**AVIS RELATIF À LA PROTECTION
CONTRE LES EVENTUELS EFFETS NOCIFS ET NUISANCES
PROVOQUÉS PAR LES RAYONNEMENTS NON IONISANTS
GÉNÉRÉS PAR DES ANTENNES ÉMETTRICES STATIONNAIRES**

Commune : LEGLISE - Exploitant : CITYMESH

Référence exploitant : LX06448_A

Rapport n° 3638 / 2024

Figure 2 : Vue en plan des installations d'antennes dans un rayon de 300 mètres autour de l'installation faisant l'objet de la demande d'avis

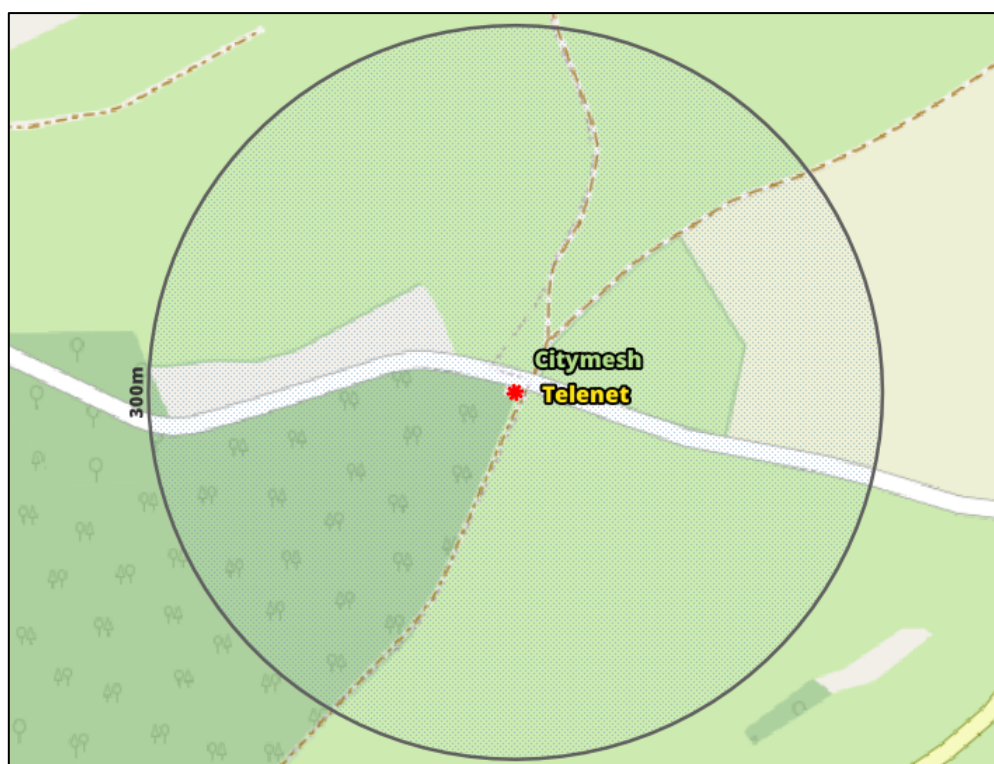
- il y a au plus 4 installations d'antennes émettrices stationnaires présentes dans la zone d'évaluation de 300 mètres de rayon représentée dans la figure 2, y inclus l'installation référencée dans le paragraphe 2 : la limite cumulative définie à l'article 4, §2 du décret est nécessairement respectée dans les lieux de séjour à l'intérieur de la zone d'évaluation de 300 mètres de rayon ;

- il y a exactement 5 installations d'antennes émettrices stationnaires présentes dans la zone d'évaluation de 300 mètres de rayon représentée dans la figure 2, y inclus l'installation référencée dans le paragraphe 2 et il existe, pour 3 ou 4 de ces installations, un avis attestant le respect de la limite abrogée de 3 V/m : la limite cumulative définie à l'article 4, §2 du décret est nécessairement respectée dans les lieux de séjour à l'intérieur de la zone d'évaluation de 300 mètres de rayon ;

- dans tous les autres cas, il a été vérifié que la limite cumulative définie à l'article 4, §2 du décret n'est pas dépassée dans les lieux de séjour sur base du nombre d'installations localisées dans la zone d'évaluation de 300 mètres de rayon représentée dans la figure 2, de leur localisation ainsi que des données inscrites dans la figure 1 et au paragraphe 4 du présent avis et dans les avis attestant le respect de la limite par installation ou de la limite abrogée de 3 V/m relatifs aux autres installations reprises dans la figure 2.

Compte tenu des considérations ci-dessus, il apparaît que l'intensité du rayonnement électromagnétique généré, dans les lieux de séjour situés dans un rayon de 300 mètres autour de l'installation référencée dans le paragraphe 2, par l'ensemble des antennes émettrices stationnaires de l'ensemble des exploitants du même site d'antennes émettrices stationnaires respecte la limite fixée à l'article 4, § 2 du décret.
